HØJHUSENES PLACERING OG HØJDER

"Carlsberg II" - Supplerende høring om lokalplanforslag og kommuneplantillæg

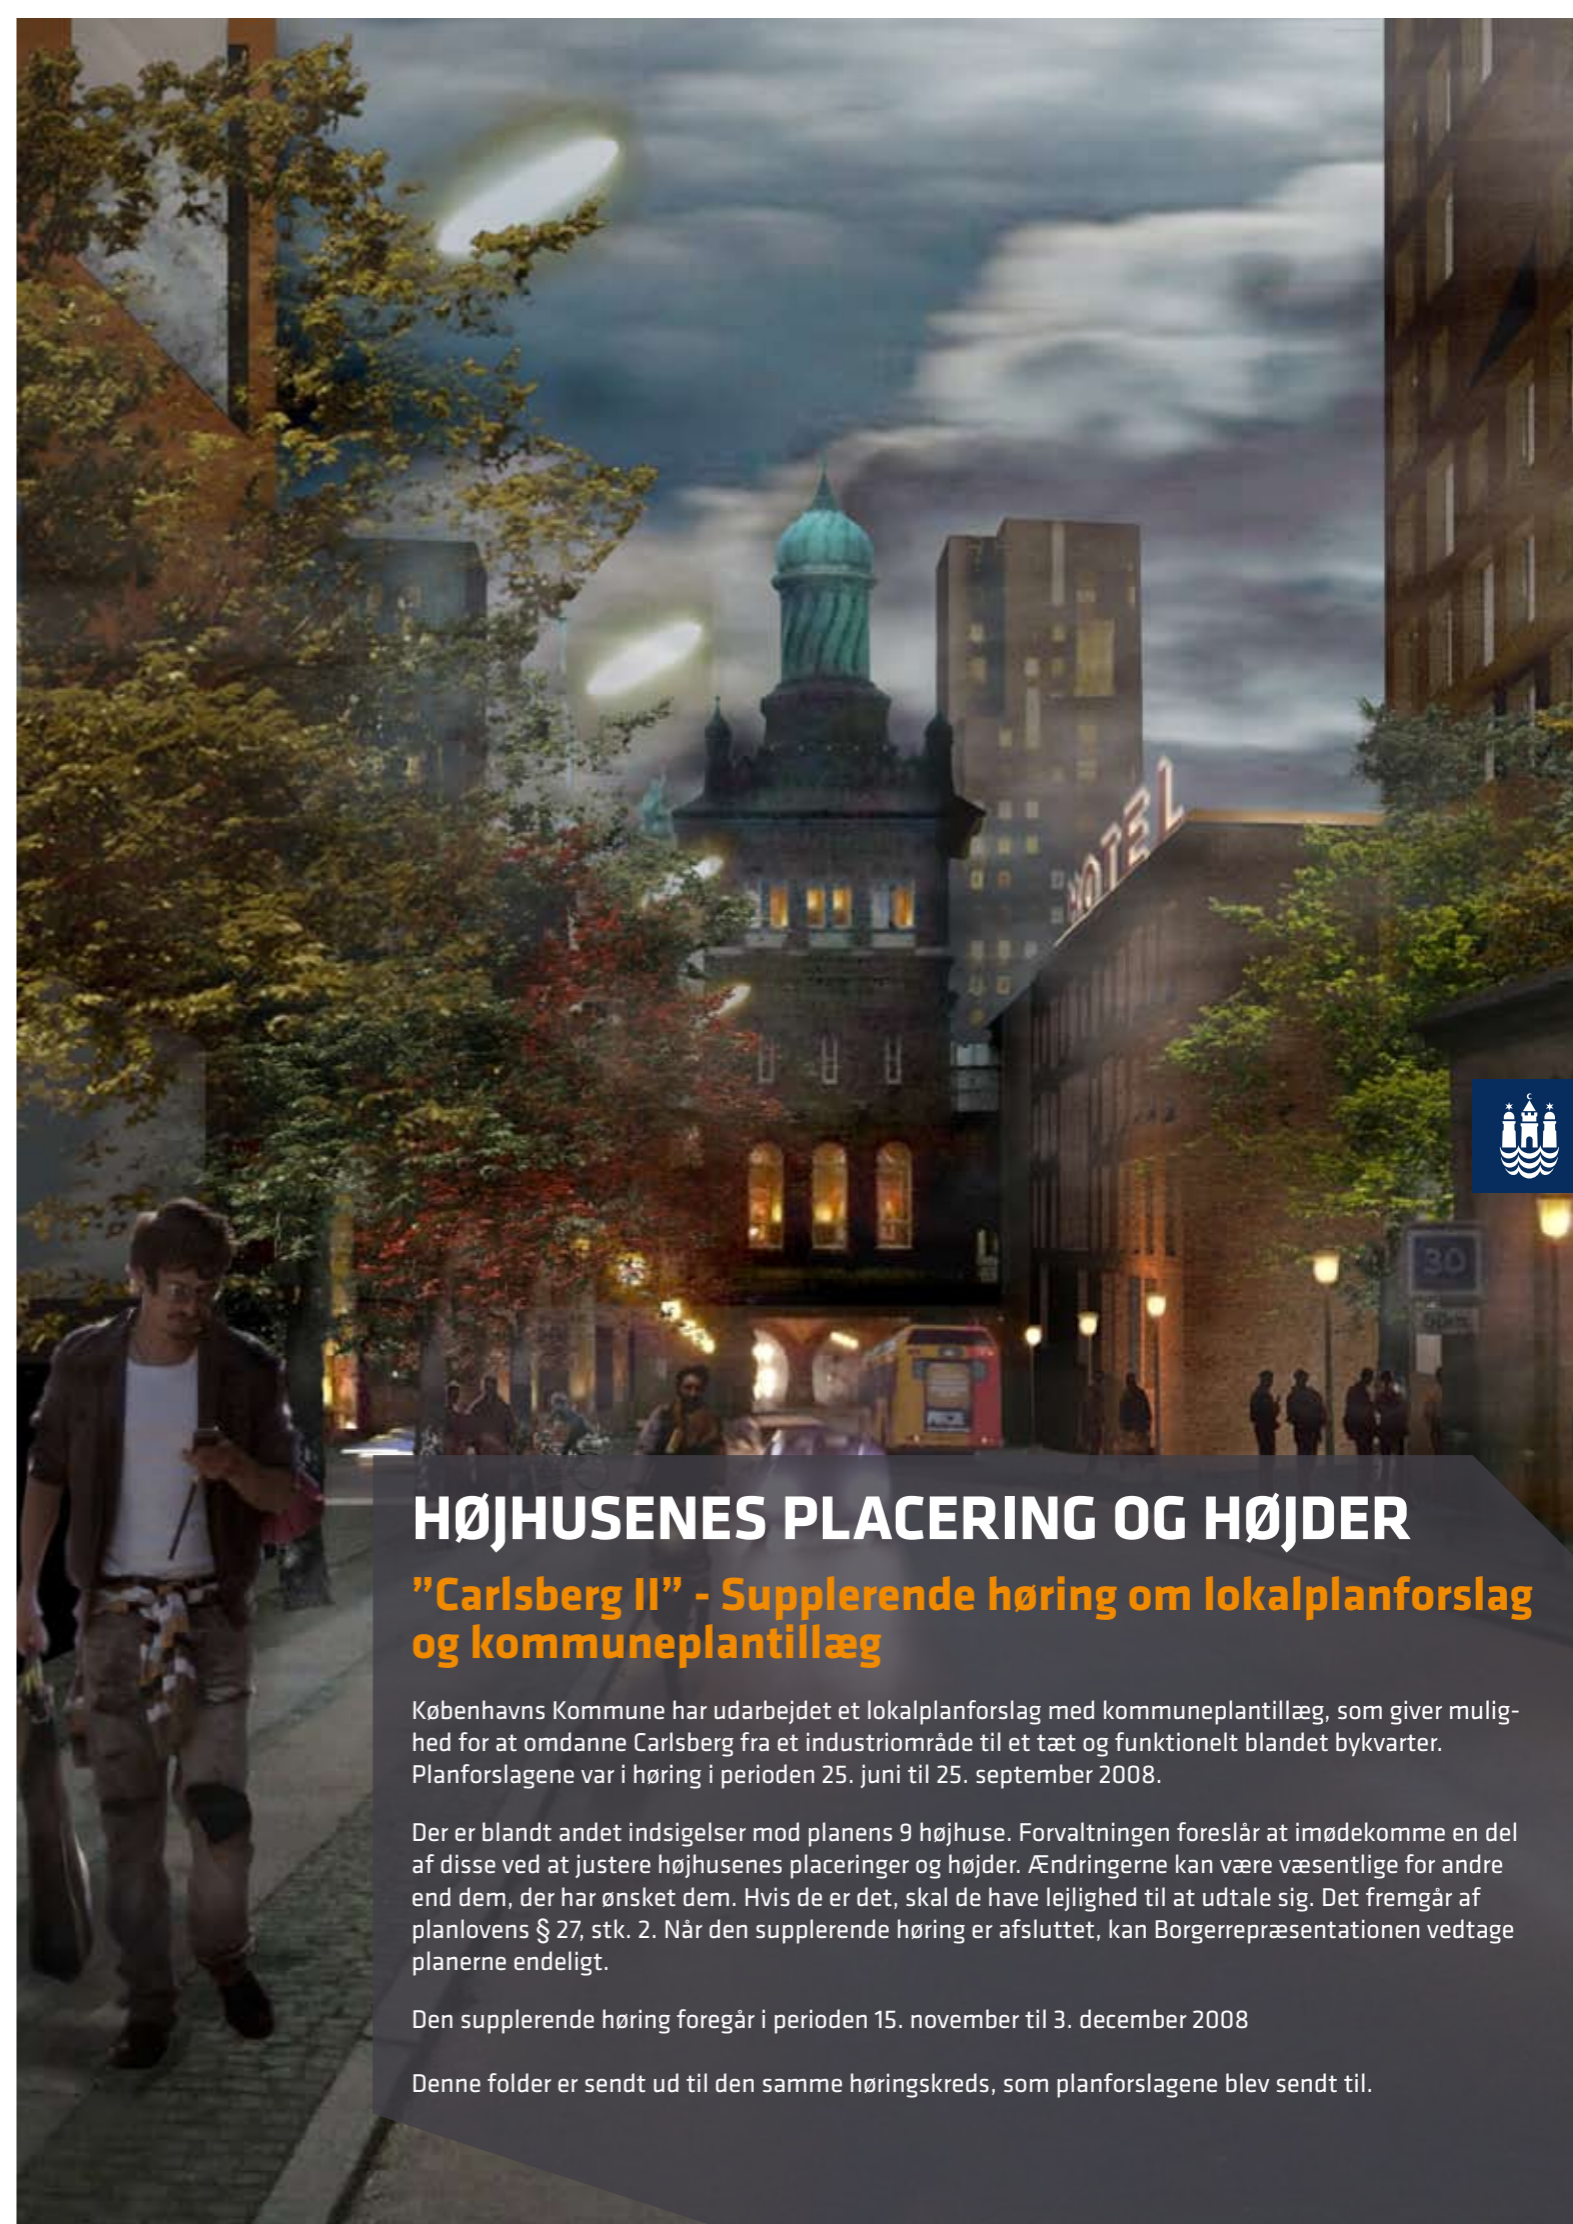
Visualiseringerne viser den sydlige del af Kulturpladsen. Øverst ses resultatet af lokalplanforslagets placeringer af højhuse og nederst ses resultatet af den justerede højhusplan: Her er det højeste højhus nr. 3 på 120 meter placeret ved siden af Mineralvandsfabrikken. Længere tilbage ses højhus nr. 9 ved Bryghuspladsen. Dette højhus er øget fra 50 til 80 meter.

Revideret plan for højhusene

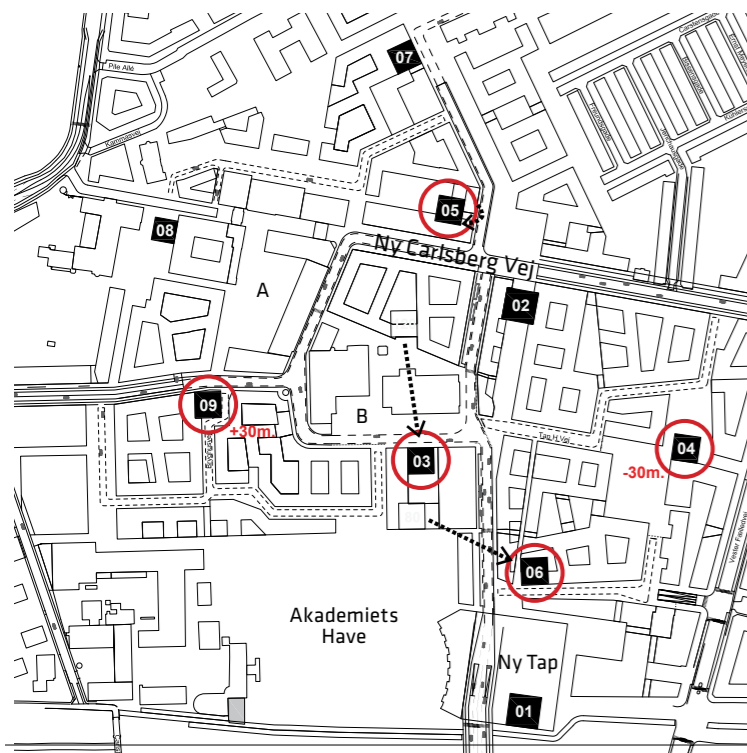
De røde ringe markerer, hvilke højhuse, der ændres på: Højhus nr. 3, 5 og 6 flyttes og højhus nr. 4 og 9 ændrer højde.

- Højhus nr. 3 flyttes ca. 100 m. mod syd, fra den nuværende placering nord for Kraftværket til en placering vest for Mineralvandsfabrikken. Dette forbedrer lysforholdene i Humleby og bevirker, at Humleby kun får skyggevirksomhed fra to højhuse (nr. 2 og nr. 5). Den nye placering giver højhuset en direkte tilknytning til den aktive del af "Kulturpladsen" (B), og vindklimaet på pladsens nordside forbedres.
- Højhus nr. 5 flyttes cirka 10 meter indad i det byggefelt, det er placeret i. Dette forbedrer vindklimaet på terræn og giver mere luft i forhold til de to højhuse i nærheden.
- Højhus nr. 6 flyttes fra byggefeltet nord for Akademiets Have til byggefeltet nord for Ny Tap. Dette forbedrer vindforholdene i Akademiets have.

- Højhus nr. 4, der er nærmeste højhus til Vesterbro, reduceres i højden fra 80 til 50 meter. Dette giver færre skyggevirksomheder på naboområdet øst for Vester Fælledvej.
- Højhus nr. 9, der er placeret centralt i området i god afstand til nuværende naboer, øges fra 50 til 80 meter, så det fremtræder mere markant i forhold til den store "Bryghusplads" (A).

- På lokalplanens tegning nr. 5A justeres placering af højhuse. Højhus 3 flyttes fra byggefeltet bag Kraftværket til byggefeltet vest for Mineralvandsfabrikken. Højhus 5 flyttes cirka 10 meter indad i det byggefelt, det er placeret i. Højhus 6 flyttes fra byggefeltet nord for Akademiets Have til byggefeltet nord for Ny Tap.
- Lokalplanens § 5. stk. 1 litra i justeres, så det fremgår, at højhus 4 skal opføres i 50 meters højde og højhus 9 skal opføres i 80 meters højde
- Relevante illustrationer, beskrivelser og skyggediagrammer i lokalplanens del I og II justeres.
- Kommuneplantillæggets Kort C justeres, så placering af højhuse samt højdeangivelser svarer til det ovenfor beskrevne.
